Miejski Zakład Komunikacji Sp. z o.o.
ul. Dworcowa 47 86 - 300 Grudziądz

ZP-MZK-2021-24-1/122/2022

DO WSZYSTKICH WYKONAWCÓW
INFORMACJA O PYTANIACH I UDZIELONYCH
ODPOWIEDZIACH
(2)

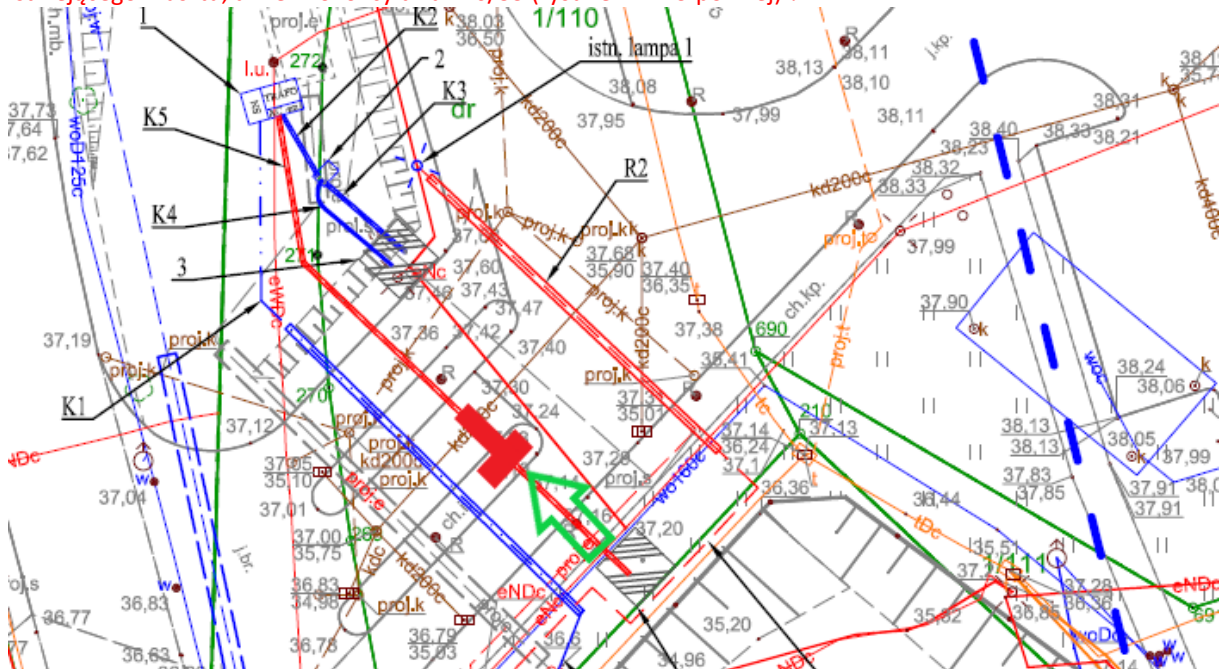
Wykonawca prosi o wyjaśnienie czy Zamawiający będzie oczekiwał i w jakim zakresie wymiany czy też modernizacji nawierzchni oraz wykonania oznakowania pionowego i poziomego w przedmiotowych lokalizacjach punktów ładowania. Z oceny na miejscu wynika, że dane czynności są niezbędne w lokalizacji Składowa (wyspa) oraz Droga Kujawska (plac manewrowy).

Zamawiający informuje, że udzielił już odpowiedzi w tym zakresie na pytania / wnioski od 167 do 173. Wykonawcy mogą także dokonać samodzielnej weryfikacji lokalizacji infrastruktury w punktach ładowania, wykorzystując w tym celu ogólnodostępny portal: <http://geoportal.gruzdiadz.pl/geoportal/f?p=MAPA:113>
